**Oggetto:** **Adeguamento e risanamento della rete di distribuzione irrigua nel Sub comprensorio del Posada, mediante sostituzione delle condotte distributrici in amianto cemento con altre in PVC e ghisa sferoidale Lotto 1° AG\_AGR\_017 - Indizione e convocazione conferenza di servizi decisoria semplificata ed asincrona. Parere.**

OGGETTO: Protocollo: AOO.0.02/08/2021.0003820 - Adeguamento e risanamento rete distribuzione irrigua sub comprensorio Posada. Sostituzione cemento amianto con pvc e ghisa sferoidale lotto 1° ag\_agr\_017. Indizione e convocazione conferenza di servizi decisoria semplificata ed asincrona. Tutela del patrimonio archeologico. Richiesta chiarimenti ed eventuali integrazioni

**Oggetto:** *Adeguamento e risanamento della rete di distribuzione irrigua nel sub comprensorio del Posada mediante sostituzione delle condotte distributrici in amianto cemento con altre in PVC e ghisa sferoidale. Lotto 1° - Codice Intervento AG\_AGR\_017. Nota risposta a richiesta chiarimenti e integrazioni da parte del MIC\_SABAP\_SS (Prot 11759 del 06.08.2021)*

1. Il tracciato della condotta interessato dalla variante è compiutamente individuato nelle tav. 12 (Planimetria tracciato Linea A) e 13 (Profilo longitudinale Linea A tracciato esistente e di variante), di cui, per convenienza, si riportano alcuni estratti

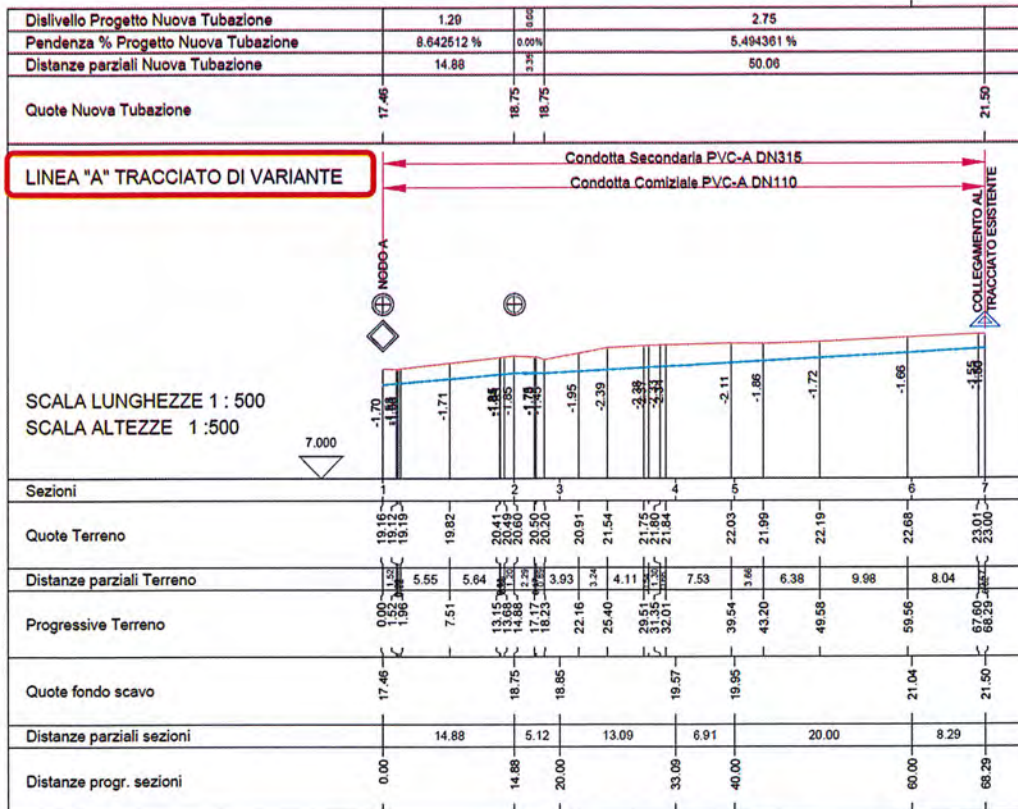
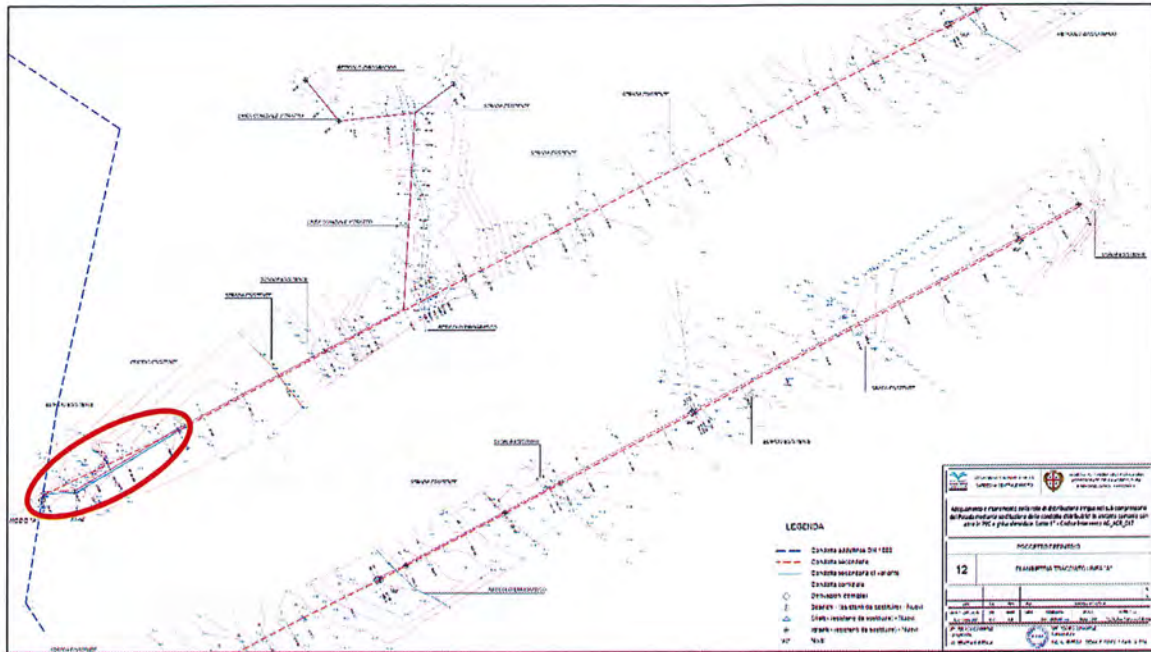
Relativamente alla tutela del Patrimonio archeologico si rileva che al punto 3.6 dell'allegato A\_Relazione Generale si afferma: "...L'intervento non ha richiesto la verifica preventiva per il fatto che si tratta di opere di manutenzione su tracciato esistente". Tuttavia nell'allegato F\_Computo metrico estimativo la voce 2/1 CBSC.01 cita scavi per tracciati di variante e comiziale così come l'allegato D- Computo movimenti terra- linea e Linea B relativamente alle varianti.

Si chiede pertanto, ai sensi del c. 7 dell'art. 2 della L. 241/1990 e ss.mm.ii., di specificare se i suddetti scavi interessino effettivamente gli "...scavi a quote diverse da quelle già impegnate dai manufatti esistenti..." citati dal c.1 dell'art. 25 del D. Lgs 50/2016. In caso contrario codesto Consorzio dovrà integrare la documentazione presentata con la relazione di archeologia preventiva di cui al succitato art. 25 del D. Lgs 50/2016, redatta da professionista in possesso dei necessari requisiti a norma di legge.

2. Come indicato nell'Elaborato Q (Relazione sulle interferenze) si tratta di una deviazione plano-altimetrica del tracciato della condotta secondaria denominata Linea A per un tratto di circa 68 m, al fine di far fronte all'interferenza della condotta in amianto cemento esistente con un fabbricato civile.

4. Nella stessa relazione, si precisa che la sede della nuova condotta secondaria in PVC-A è planimetricamente parallela al tracciato della condotta terziaria già esistente (a servizio del comizio S37-est), rientra nella fascia di servitù della stessa e, quindi, nell’area di sedime di manufatti esistenti.

5. In merito alle quote di fondo scavo si fa presente che la nuova livelletta di progetto è individuata nell’elaborato 13, a quota analoga a quella dei manufatti esistenti.

In ragione di tali considerazioni, pertanto, non è stato ritenuto necessario procedere alla verifica preventiva dell’interesse archeologico e si ritiene che le quote di progetto della nuova condotta secondaria in PVC-A nel tratto iniziale in variante si trovino a quote analoghe rispetto a quelle già impegnate dai manufatti esistenti.
